Landkreis Kronach, Rad-Orte-Katalog

Rad-Ort Nummer 16-005

Ort Kronach, südliches ehemaliges Gartenschau Gelände..
N 501334, O 111858

Luftbild

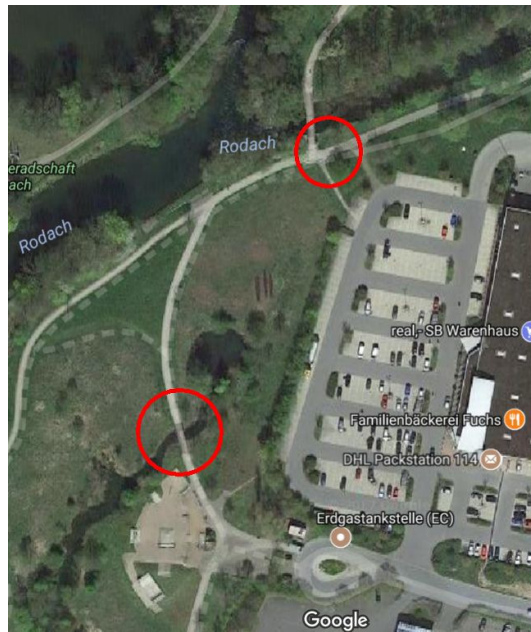
Ein Sperrpfosten zwischen B85-Unterführung und Hubbrücke. Zwei Sperrpfosten auf der Brücke nahe dem Skater-Platz. Ein weiterer Sperrpfosten am südlichen Ausgang bei der B85. Keine Sperrpfosten bei der westlicheren Brücke
Die Sperrpfosten sollen wohl Kfz aussperren, die sich nicht an Verkehrsregeln (Verkehrs-/Verbots-Schilder) halten. An den meisten Stellen können Kfz jedoch um die Sperrpfosten herumfahren, oder an einer anderen Stelle ohne Sperrpfosten herein-fahren.

Soweit für Kfz umfahrbare, bleibt als einzige Funktion die willkürliche Behinderung und Gefährdung des Fuss-/Radverkehrs. Unerfindlich, warum eine kurze Brücke gleich mit zwei Pfosten geschützt werden muss, eine ähnliche weiter südlich aber überhaupt nicht. Fussgänger-/Jogger-Gruppen und Radler übersehen leicht die Pfosten, stürzen und verletzen sich: eine unnötige Gefährdung. Die Verengung des Weges auf etwa einen Meter bedeutet zudem eine Behinderung im Widerspruch zur ERA. An umgebogenen Sperrpfosten ist meist erkennbar, dass nicht Kfz die Ursache waren, sondern sich hier wohl Menschen verletzt haben.

Alle Sperrpfosten entfernen.

- Juli 2017 Dieter Krapp wurde diese Rad-Orte-Dokumentation zugestellt.
- Mai 2018 Dieter Krapp: Einzelne Sperrpfosten wurden probeweise entfernt.
- Juli 2018 Dieter Krapp prüft, ob die zwei Sperrpfosten beim Skaterplatz entfallen können, analog zu der westlichen Brücke.
- November 2018 Die zwei Pfosten am Skaterplatz bleiben, um Kfz vom Befahren abzuhalten.
